"PROARCH" PRACOWNIA PROJEKTOWO-BUDOWLANA L.GALCZEWSKI 28-300 JEDRZEJÓW, UL. SZANSA 14	
GMINA MASŁÓW 26-001 MASŁÓW, UL. SPOKOJNA 1	
SZKLANY DOM - DWOREK STEFANA ŻEROMSKIEGO CENTRUM EDUKACYJNE W CIĘKOTACH GMINA MASŁÓW DZIAŁKA NR EWID. 257/1	
CENTRUM - PROJEKT BUDOWLANY ARCHITEKTURY	
RZUT PARTERU	
01.2009	
mgr inż. arch. Leszek Galczewski	KL-29/87
mgr inż. arch. Joanna Cwiertak	KL-29/87

KOLEM CZERWONYM NANIESIONO ZAMIERZONE
ODSTĄPIENIA NIEISTOTNE, NIE WYMAGAJĄCE UZYSKANIA
OPINII, POZWOLEŃ, UZGODNIEŃ I INNYCH DOKUMENTÓW
ZGODNIE Z ART. 36A USTAWY PRAWO BUDOWLANE
DO DZIENNIKA BUDOWY ZAŁĄCZONO RYSUNKI WYKONAWCZE

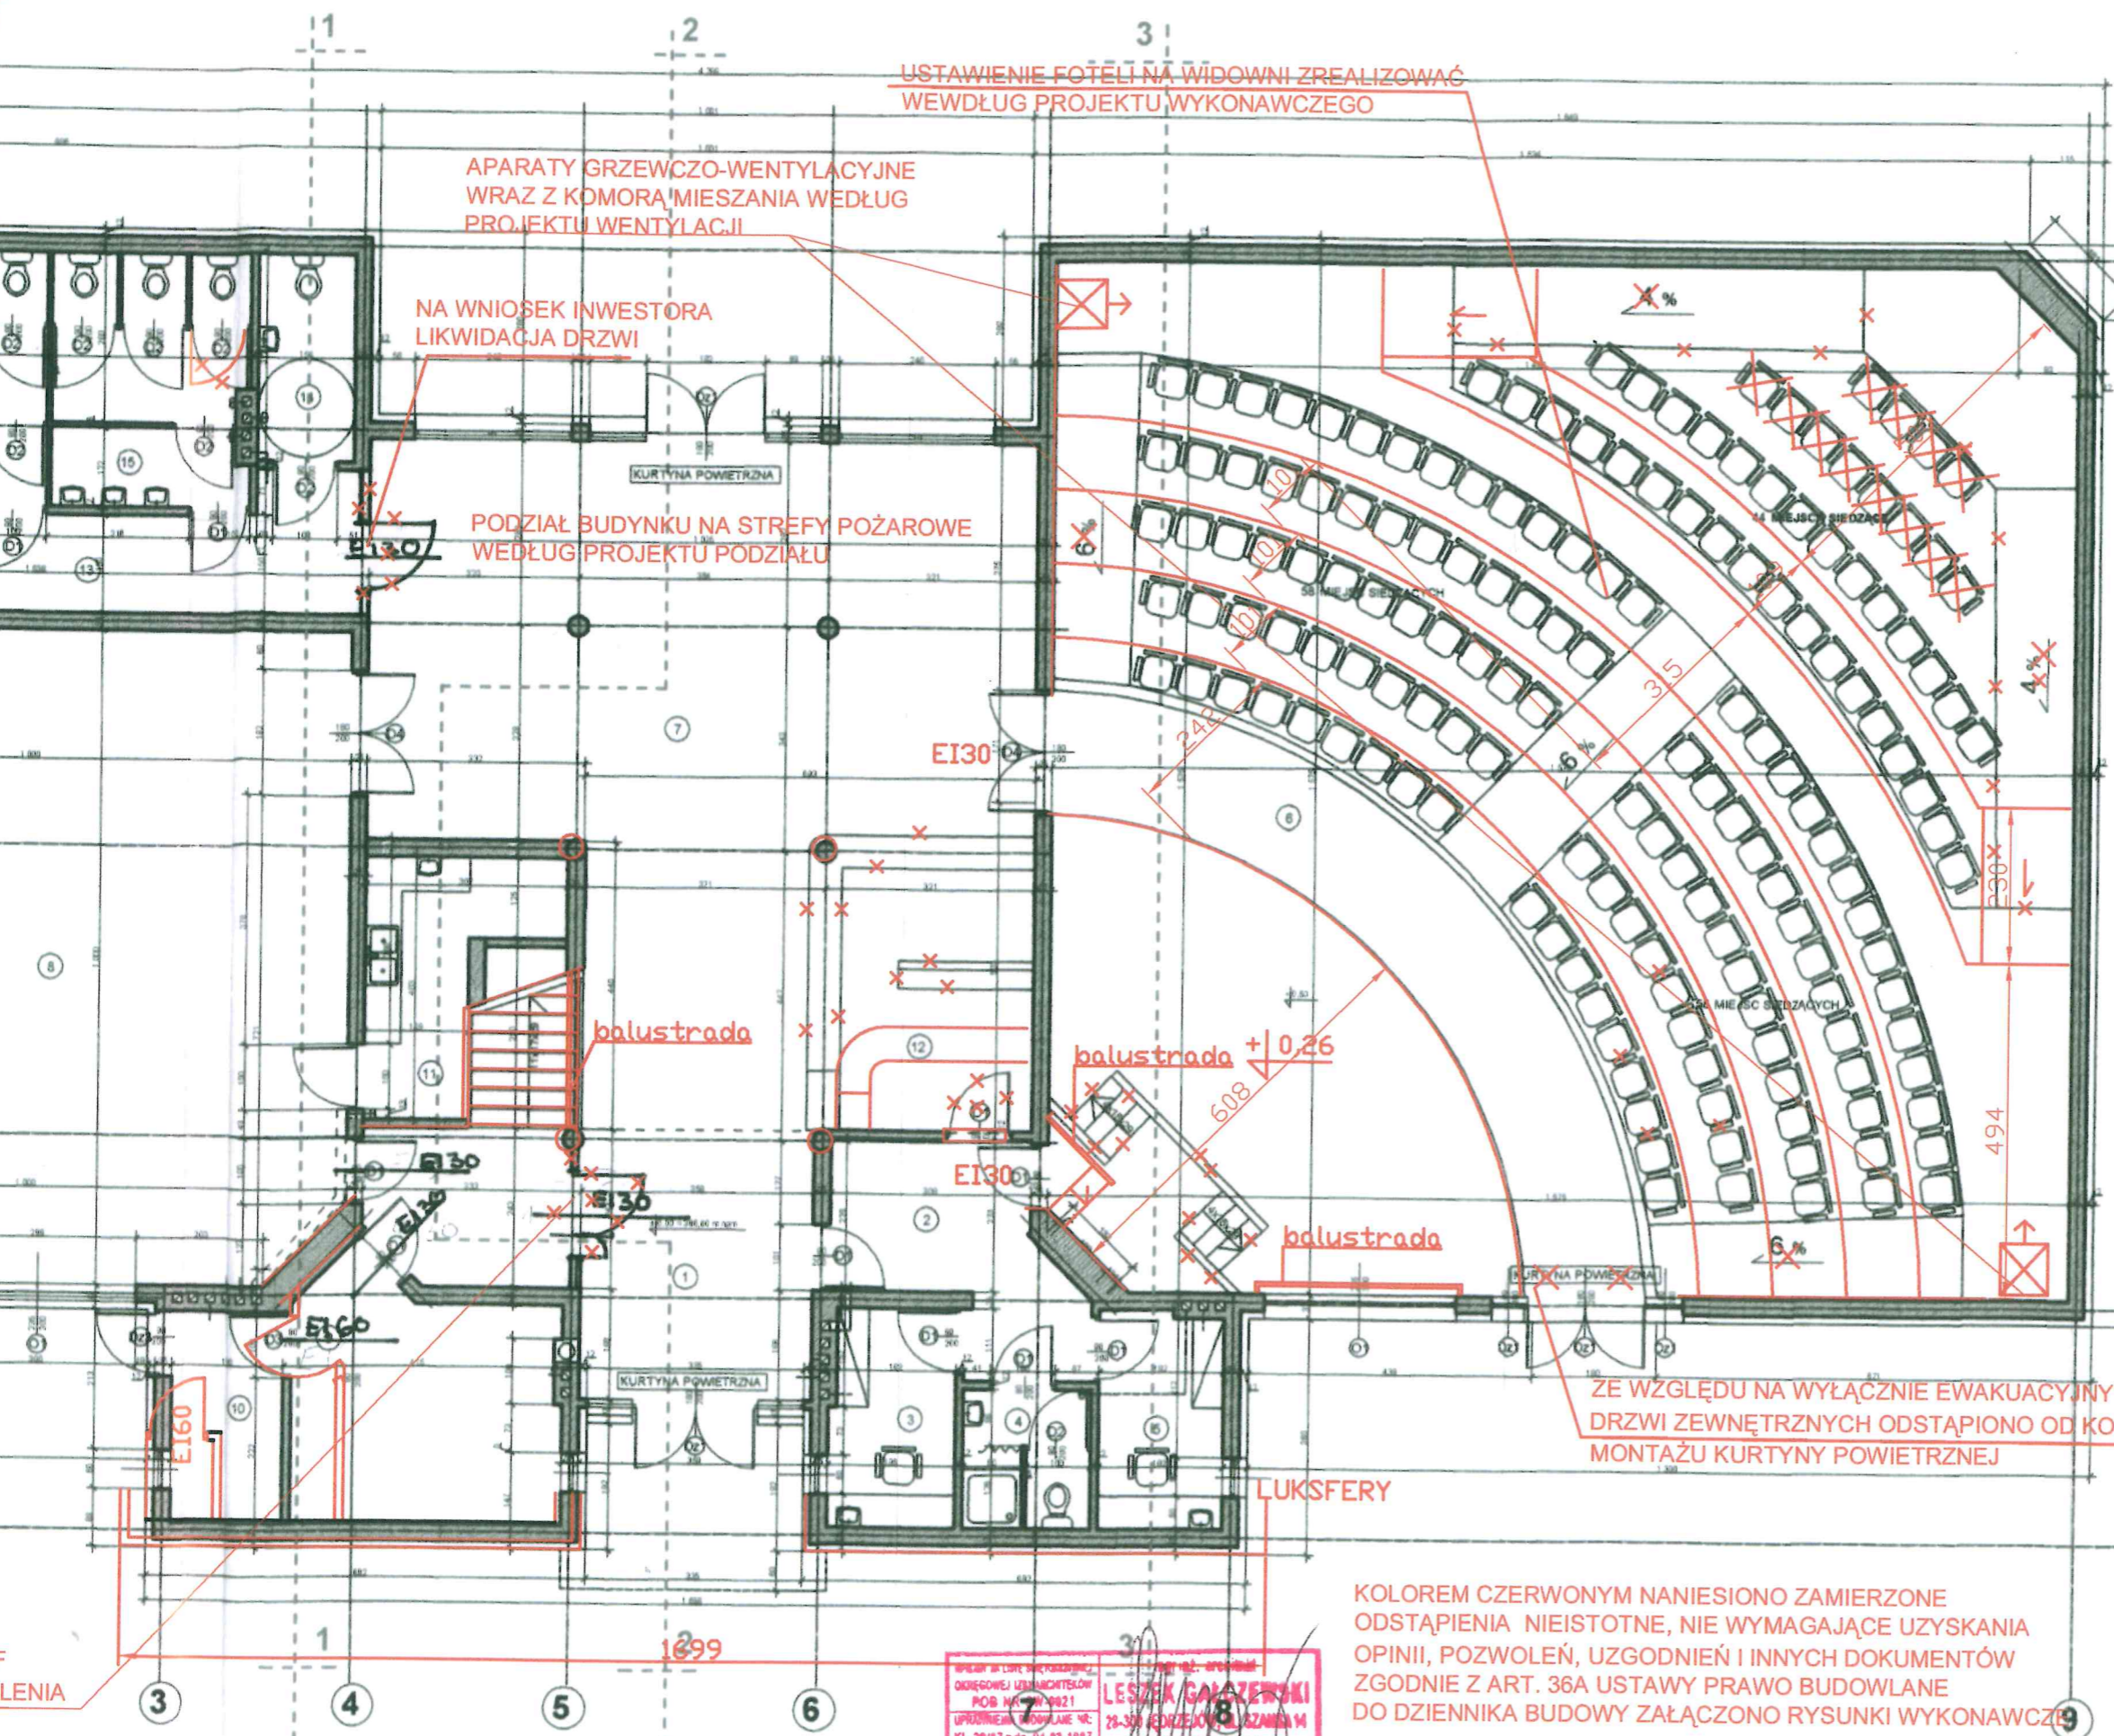
ZMIANA USYTUOWANIA POM. PORZĄDKOWEGO
NA WNIOSEK INWESTORA

USTAWIENIE FOTELE NA WIDOWNI ZREALIZOWAĆ
WEWŁUG PROJEKTU WYKONAWCZEGO

APARATY GRZEWCZO-WENTYLACYJNE
WRAZ Z KOMORĄ MIESZANIA WEDŁUG
PROJEKTU WENTYLACJI

NA WNIOSEK INWESTORA
LIKwidACJA DRZWI

PODZIAŁ BUDYNKU NA STREFY POŻAROWE
WEDŁUG PROJEKTU PODZIAŁU

ZE WZGLĘDU NA WYŁĄCZNI EWAKUACYJNY CHARAKTER
DRZWI ZEWNĘTRZNYCH OdstĄPIENO OD KONIECZNOŚCI
MONTAŻU KURTYNY POWIETRZNEJ
